**Einwendung gegen die
Errichtung und den Betrieb von 9
Windkraftanlagen (WKA) am Standort
Vellahn (Vellahn I)**

Gemeinden Bengerstorf und Dersenow
(Amt Boizenburg-Land)

Sichtungen rastender Schwarzstörche an Einzelstandorten (Ellipsen) und Gräben 2023 und 2024

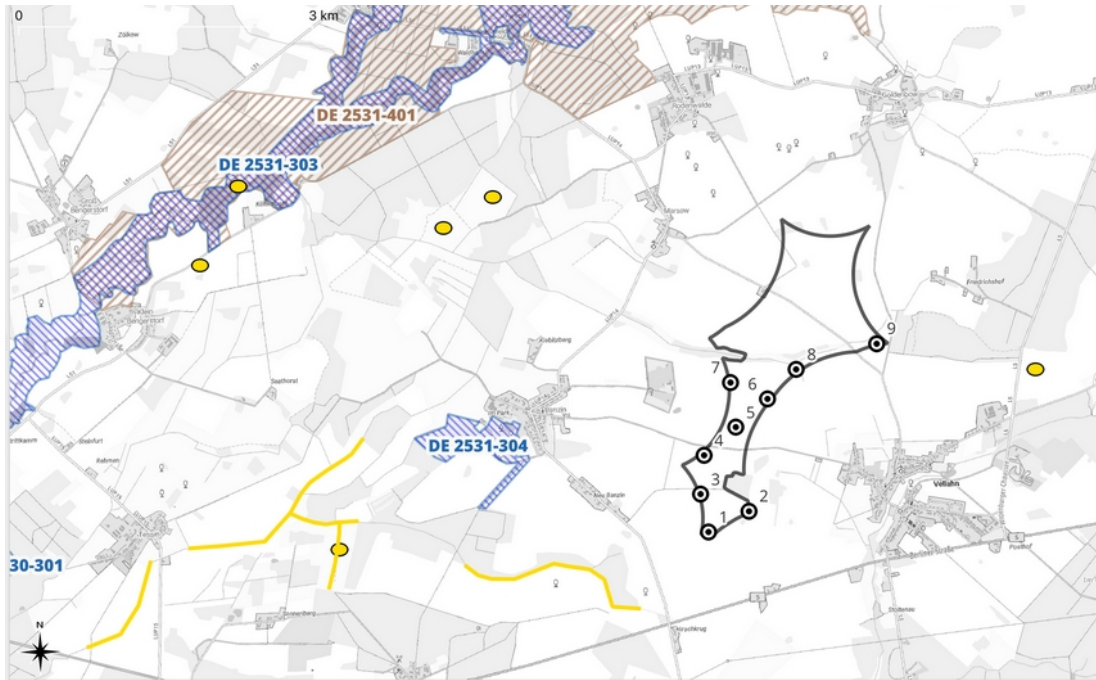
Das Gebiet im Umfeld der geplanten Anlagen ist wie in der Vergangenheit, so auch 2023 und 2024 mehrfach von Schwarzstörchen auf der Nahrungssuche frequentiert worden, und zwar mindestens in den gelb markierten Bereichen:

Diese Sichtungen sind Zufallsbeobachtungen und folgten keiner systematischen Suche. Insofern ist davon auszugehen, dass die tatsächliche Reviernutzung noch weit höher liegt und im Prinzip alle Gräben und Wiesen abseits menschlicher Siedlungen von ihm genutzt werden.

Insofern ist es verwunderlich, dass der AFB nur auf die Brutplätze des Schwarzstörches eingeht. Denn zwar wird eine vertiefende Betrachtung angekündigt:

Allerdings erfolgt diese Betrachtung nachfolgend nirgends. Inwieweit diese Überlegungen durch die UVP ersetzt werden sollen, ist nicht ersichtlich.

Angesichts solch unzureichender Risikobestimmungen fordern wir daher vor einer etwaigen Genehmigung 1) eine gründliche Habitatpotentialanalyse und 2) eine systematische und sowohl zeitlich als auch räumlich engmaschigen Erfassung von Schwarzstorchaktivitäten in einem Umkreis von 5 km um die geplanten Anlagen.

Rotmilanhorste mit Nahbereich und zentralem Prüfbereich im direkten Umfeld der geplanten WEA

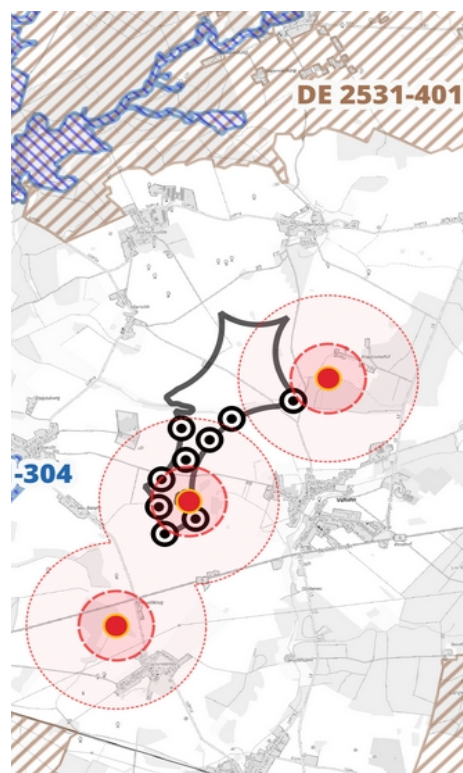
Zutreffend ist auch die Wiedergabe der tierökologischen Abstandskriterien. Lückenhaft sind jedoch die Bestandserhebungen. Denn anders als beschrieben, gibt es mindestens einen Horst, in dessen Nahbereich (500 m) die WEA 2, 3 und 4 liegen. Der zoologischen Erhebung der Gemeinden Bengerstorf und Dersenow zufolge sind nebenstehende Rotmilanhorste im unmittelbaren Umfeld der geplanten WEA 2023/2024 bekannt. Zudem ist belegt, dass sie auf unmittelbar im Plangebiet liegenden sowie umliegenden Flächen regelmäßig Jagd auf Beute machen. Insofern greift die Fixierung der Untersuchung auf Brutstätten zu kurz; vielmehr ist wie beim Schwarzstorch der Lebensraum insgesamt zu betrachten, um mögliche Eingriffsfolgen abzuschätzen. **Dies gilt**

insbesondere vor dem Hintergrund kumulativer Effekte durch erhebliche weitere Gebietsverknappungen durch weitere geplante Vorranggebiete sowie durch geplante oder bereits errichtete Photovoltaikanlagen (Rodenwalde/ Marsow, Vellahn, Brahlstorf, Brahlstorf/Dammereez).

Karte zur Veranschaulichung möglicher Summationseffekte aus den Planungsunterlagen

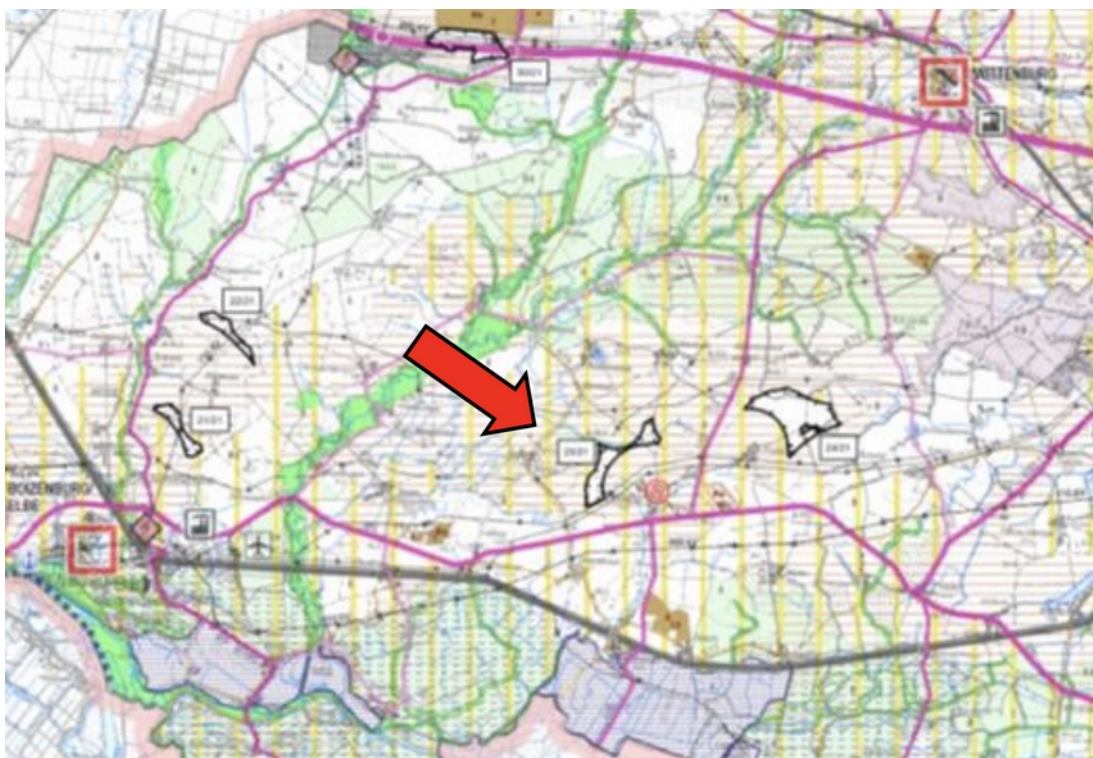
veralteten Basis der längst abgebrochenen 3. Teilfortschreibung des Energiekapitels durch den Planungsverband geprüft. Die dazu beigefügte Karte enthält dementsprechend nur die vergleichsweise kleine Plankulisse Windenergie aus dem Jahr 2021 (weiß hervorgehobene, schwarz umrandete Gebiete):

Die daraus gezogene Schlussfolgerung ist irreführend, wenn nicht falsch:

Deutlich wird, dass sich in der Umgebung mindestens eine Potentialfläche befindet. Denn erstens ist „mindestens eine“ eine wenig präzise und unwissenschaftliche Formulierung. Zweitens geht es bei möglichen Summationseffekten nicht um eine *Mindest*beeinträchtigung, sondern um die Betrachtung *maximal* möglicher Auswirkungen. Dementsprechend hätten *alle* dargestellten Potentialflächen in ihrer Summationswirkung auf die zwischen ihnen und dem damals geplanten Windeignungsgebiet Vellahn liegenden europäischen Schutzgebiete betrachtet werden müssen. Schon auf den ersten Blick ist ersichtlich, dass beispielsweise die europäischen Schutzgebiete DE 2531-303 „Schaaleetal mit Zuflüssen und nahegelegenen Wäldern und Mooren“ (FFH) und DE 2531-401 „Schaale-Schildetal mit angrenzenden Wäldern und Feldmark“ (SPA) ohne Weiteres Beeinträchtigungen durch die geplanten Vorranggebiete außerhalb von Kloddrum erleiden können, weil sie *zwischen* diesen und dem geplanten Gebiet in Vellahn liegen.

Vergleich der veralteten (blau) mit der aktuell geplanten Windenergiegebietskulisse (blau+rot)

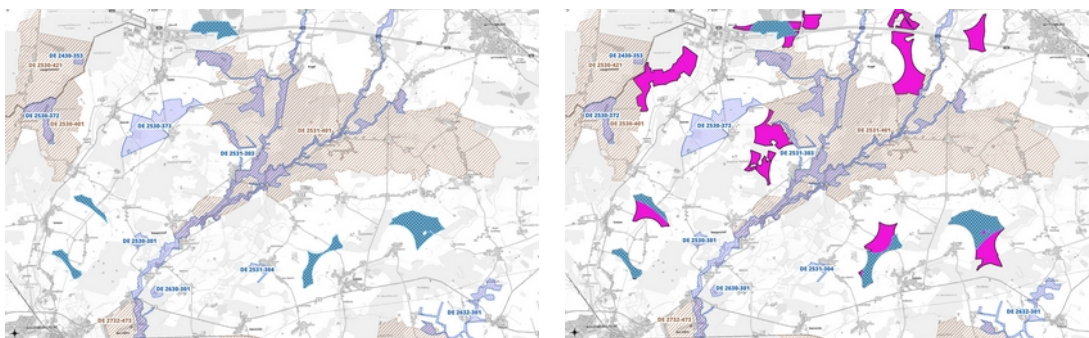
Noch wichtiger: In der Zwischenzeit ist der Planungsstand vollkommen verändert. Der folgende Kartenvergleich zeigt, wie stark die geplante Windenergiekulisse gegenüber der 3. Teilfortschreibung (blau) angewachsen ist (pinke Ergänzungen) und welche europäischen Schutzgebiete davon betroffen sein könnten (blaue und braune Schraffierungen):

Der Unterschied in den möglichen Summationseffekten ist beträchtlich. Ein korrektes Vorgehen wäre also gewesen, weder vom alten Planungsstand der 3. Teilfortschreibung auszugehen wie hier noch den Entwurfsstand der 4. Teilfortschreibung als bereits erzielt Ergebnis darzustellen wie in Anlage 16_1_2, sondern auf Basis des aktuellen Regionalplanentwurfs alle möglichen Summationseffekte gründlich zu untersuchen.⁴ Es ist nicht erkennbar, wie das Gutachten mit solchen Methoden der von ihm selbst in 1.1 aufgestellten Maxime („Grundsätzlich gilt im Rahmen der Vorprüfung ein strenger Vorsorgegrundsatz“) gerecht werden möchte.
